女川原子力発電所 2 号炉
設置許可基準規則等への適合性について
(所内常設直流電源設備 (3 系統目))

2023 年 9 月 7 日
東北電力株式会社

本資料においては、女川原子力発電所2号炉の所内常設直流電源設備（3系統目）に関する「実用発電用原子炉及びその附属施設の位置、構造及び設備の基準に関する規則」への適合方針を説明する。

第 10.2-6 図 代替電源設備系統概要図 (所内常設蓄電式直流電源設備による給電)

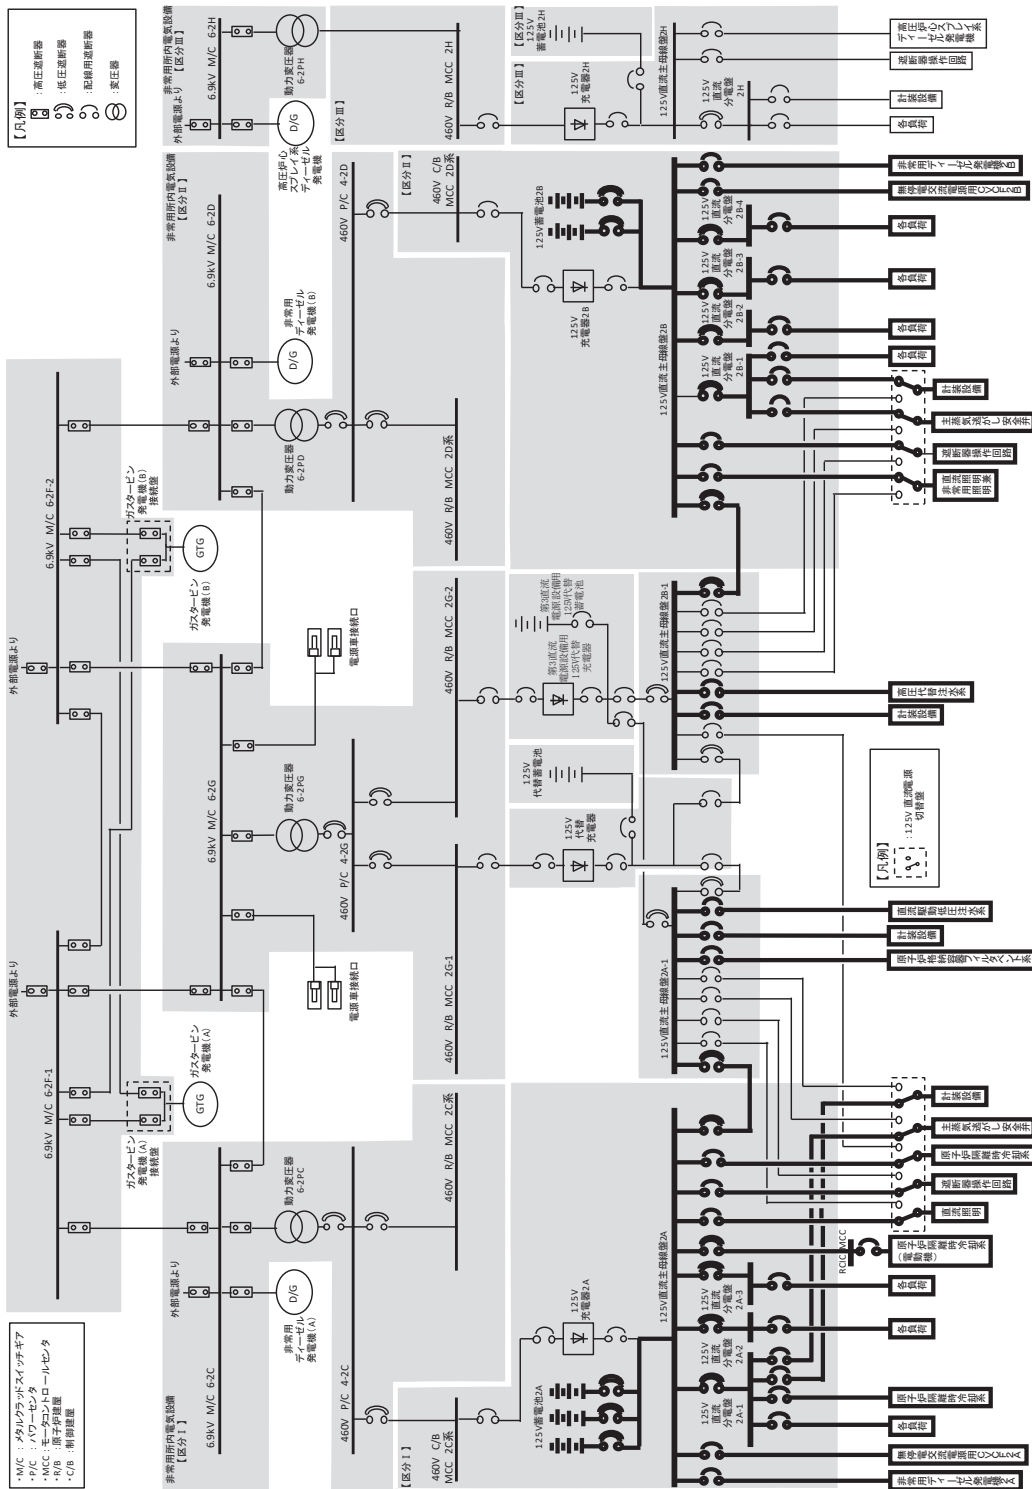
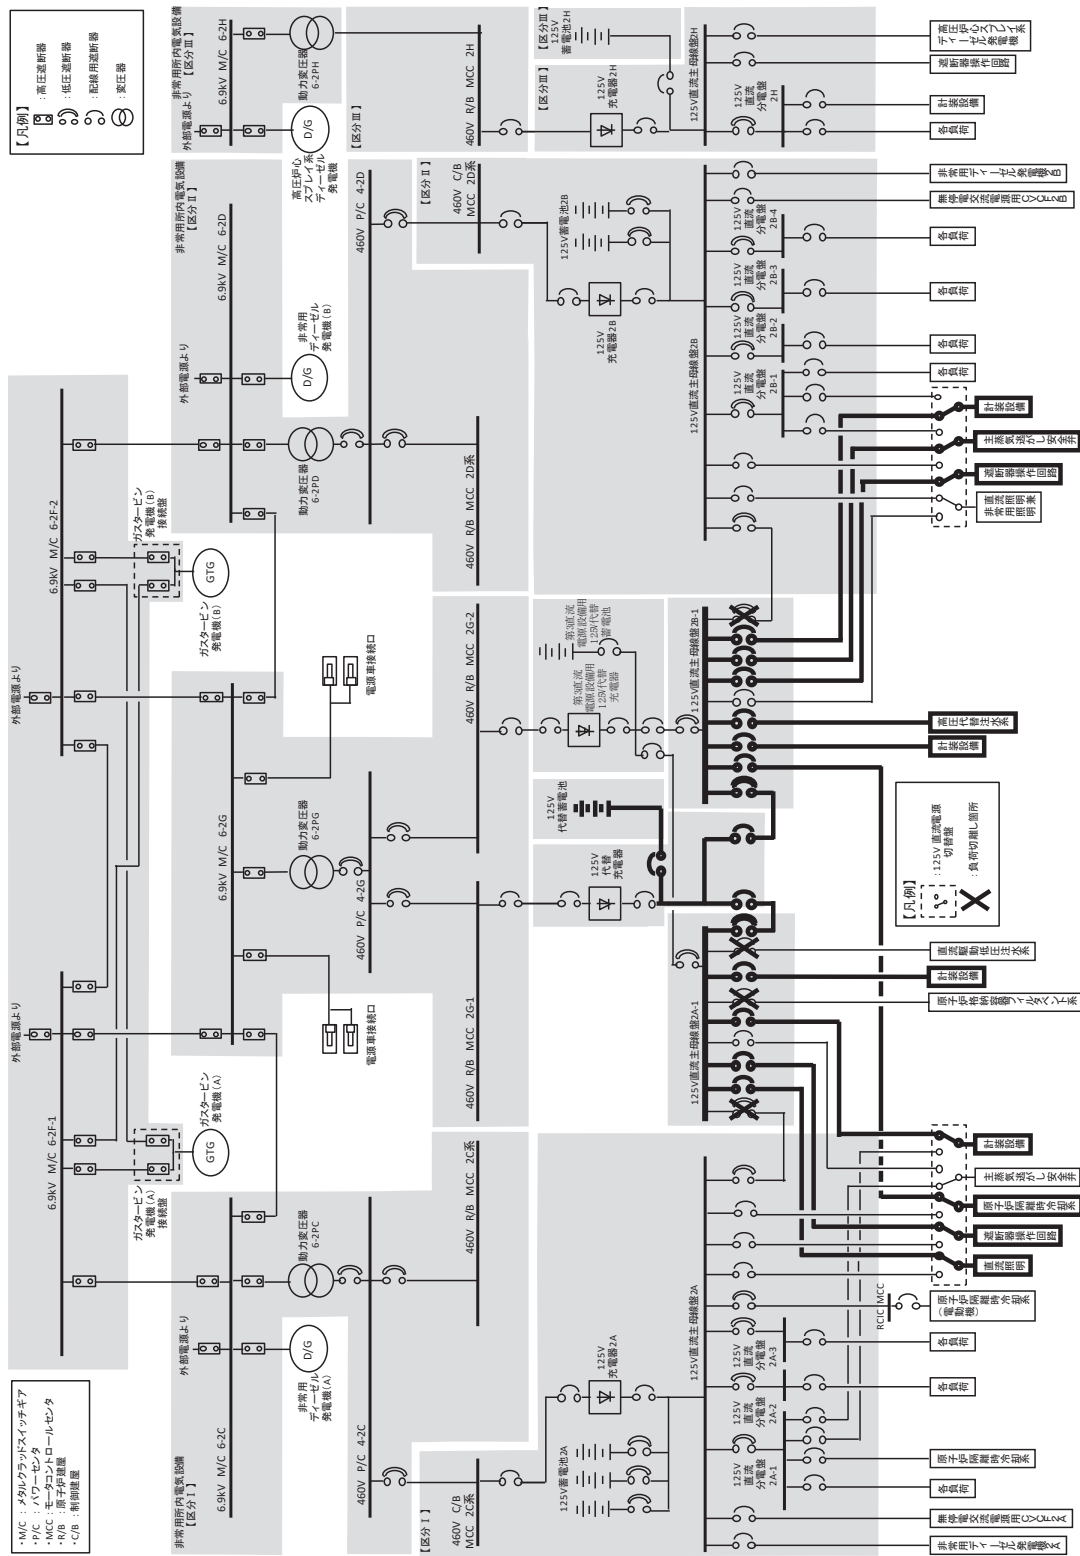
「第 10.2-9 図」を「第 10.2-10 図」とし、「第 10.2-10 図」を「第 10.2-11 図」とし、「第 10.2-11 図」を「第 10.2-12 図」とし、「第 10.2-12 図」を「第 10.2-13 図」とし、「第 10.2-13 図」を「第 10.2-14 図」とし、「第 10.2-14 図」を「第 10.2-15 図」とし、「第 10.2-15 図」を「第 10.2-16 図」とし、「第 10.2-16 図」を「第 10.2-17 図」と読み替えた上で、「第 10.1-3 図 直流電源単線結線図」, 「第 10.2-6 図 代替電源設備系統概要図（所内常設蓄電式直流電源設備による給電）」, 「第 10.2-7 図 代替電源設備系統概要図（常設代替直流電源設備による給電）（125V 代替蓄電池による給電）」, 「第 10.2-10 図 代替電源設備系統概要図（可搬型代替直流電源設備による給電）（125V 代替蓄電池による給電）」, 「第 10.2-12 図 代替電源設備系統概要図（可搬型代替直流電源設備による給電）（電源車から代替所内電気設備を經由して給電（125V 系統）」を以下のとおり変更し, 「第 10.2-9 図 代替電源設備系統概要図（所内常設直流電源設備（3 系統目）による給電）」を以下のとおり追加する。
